# Dodatek č. 1 ke Smlouvě o dílo

Shora uvedené smluvní strany spolu uzavřely dne 26.11.2020 smlouvu o dílo (dále jen „**Smlouva o dílo**“), jejímž předmětem je závazek zhotovitele provést pro objednatele řádně a včas kompletní stavbu nazvanou „**Týnec nad Sázavou chodník podél silnice III/10513 – 1. etapa**“; předmět díla je blíže specifikován zadávacími podklady pro veřejnou zakázku, které byly zhotoviteli předány jako podklad pro stanovení ceny díla. Smluvní strany se dohodly na ceně díla dle cenové nabídky zhotovitele ze dne 5.10.2020, která činí **13.453.176,74 Kč bez DPH**.

#### ZMĚNA 1.1: Skály - zemní práce

##### Dodatečné stavební práce: těžení skalního masivu

DŠ2.2  
262,03

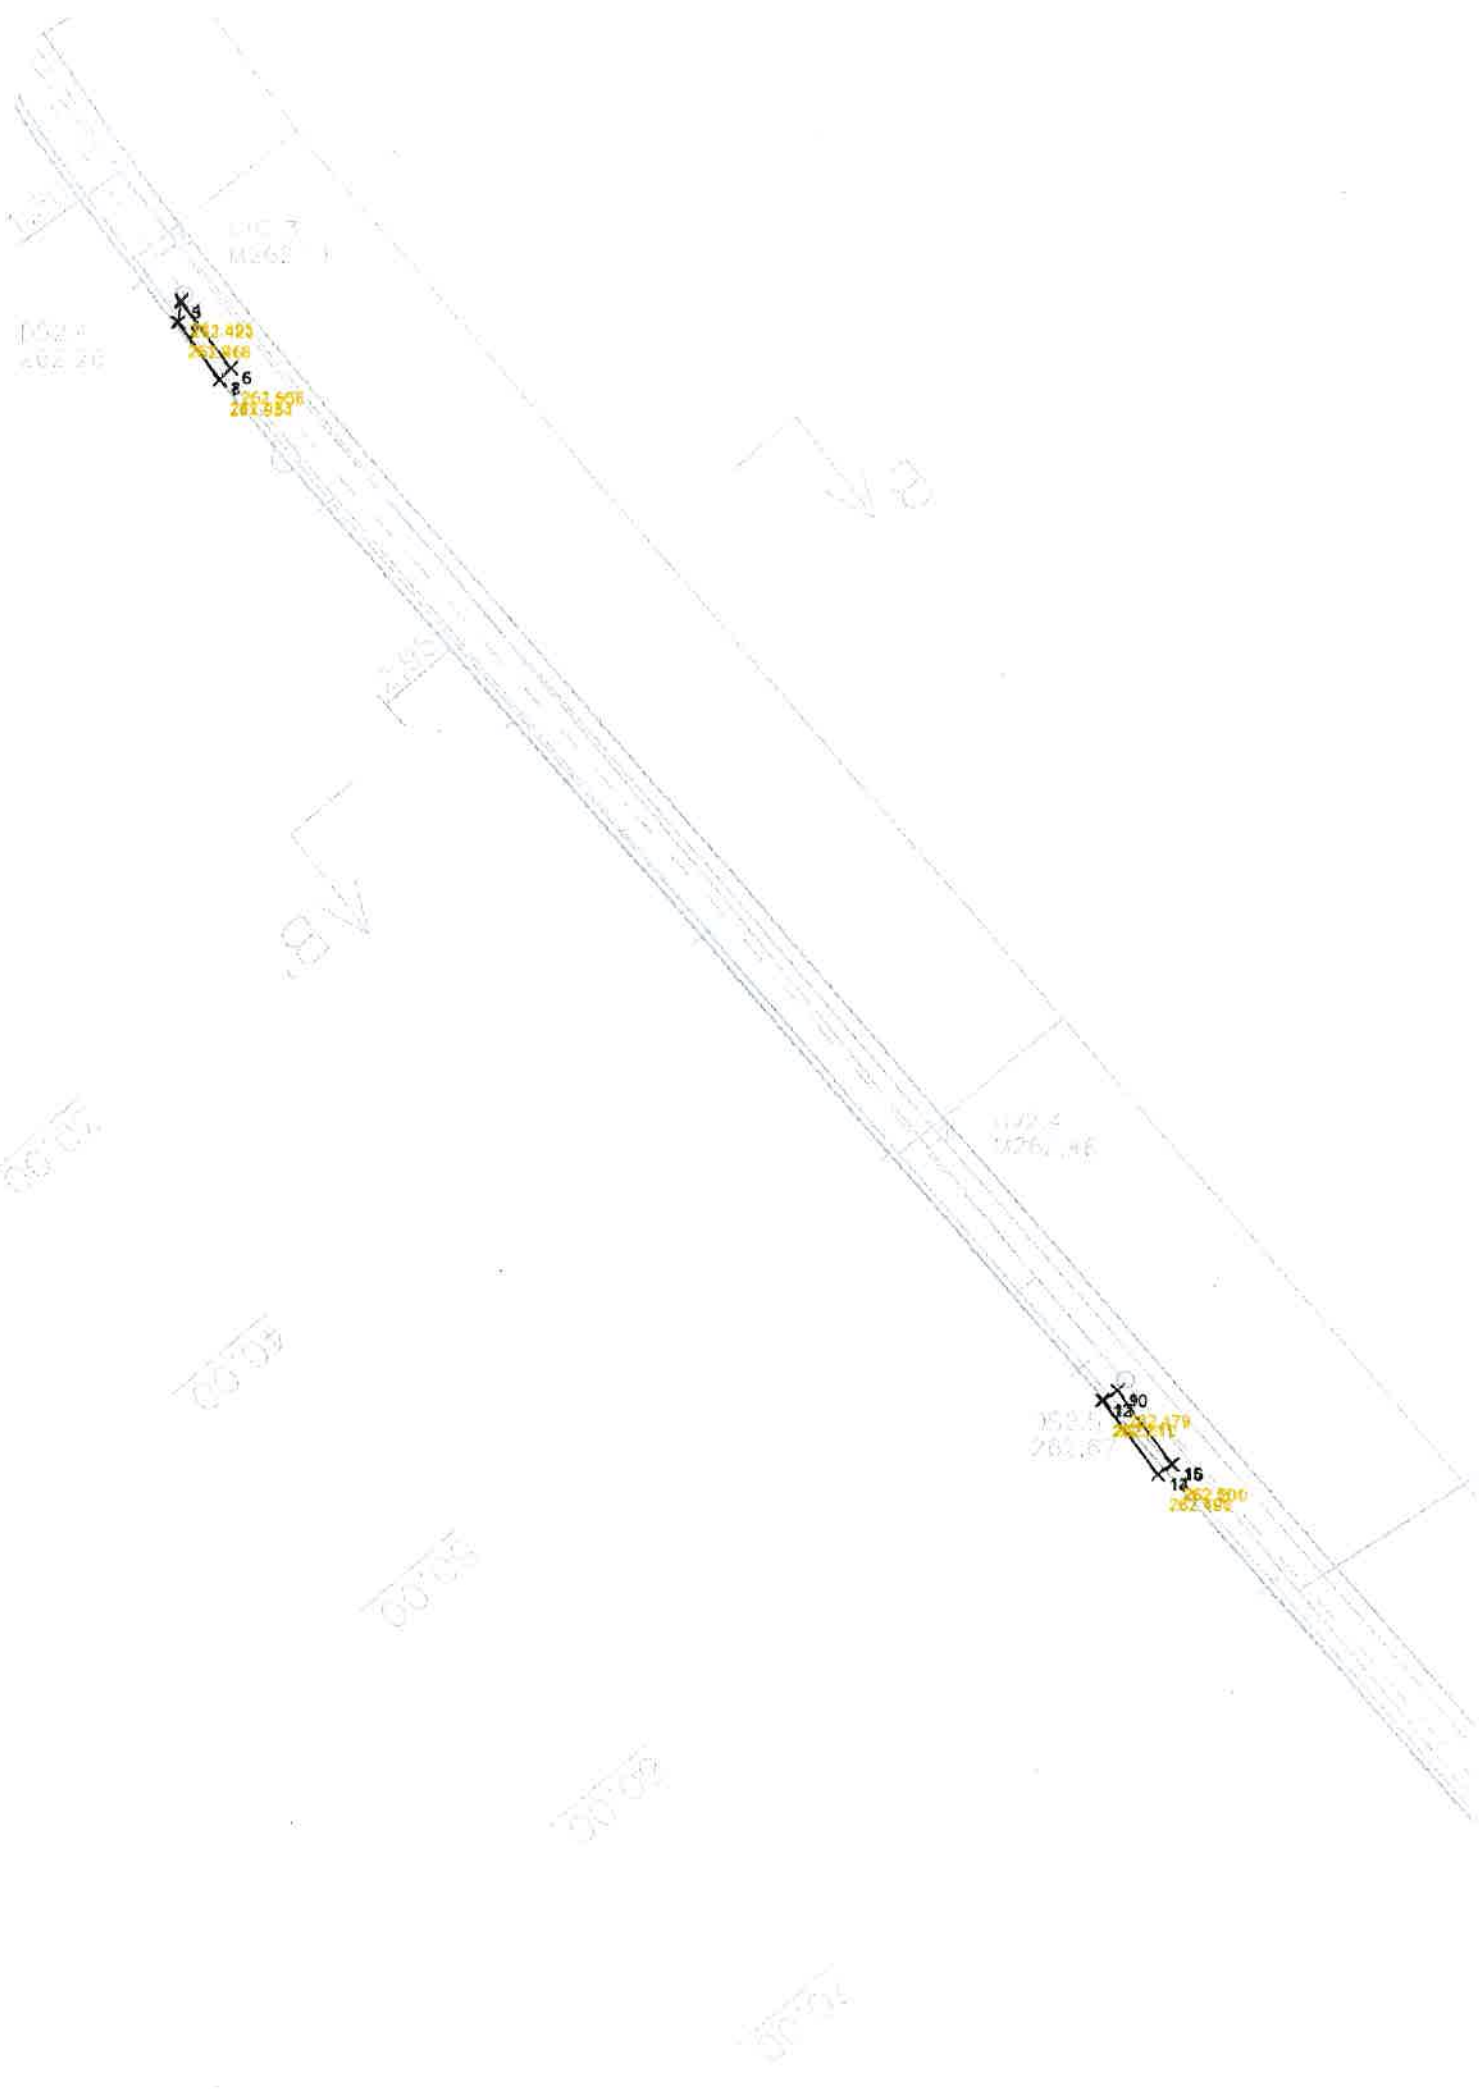
V trase výkopu byly zjištěny četné výchozy skalních hornin. Jedná se o těžko trhatelné horniny, rozpojitelné těžkým rozrývačem nebo trhavinami. Podle terénního šetření se jedná o zdravou horninu, s balvany většími než 1m. Na základě těchto parametrů byly tyto balvany zařazeny do třídy těžitelnosti 7 podle ČSN 73 3050, resp. do třídy III dle ČSN 73 6133.

Na základě provedeného zaměření geodetem bude provedeno nacenění ZBV vycházející z následujícího měření :

##### Měření 1

Zaměření ze dne 1.4.2021.

Dle protokolu se jedná o zaměřenou plochu 15 m<sup>2</sup>, délky 14,0m, kubatura skály 5 m<sup>3</sup>.

##### Měření 2

Zaměření ze dne 12.4.2021.

Dle protokolu se jedná o zaměřenou plochu 74 m<sup>2</sup>, délky 54,5 m, kubatura skály 36 m<sup>3</sup>.
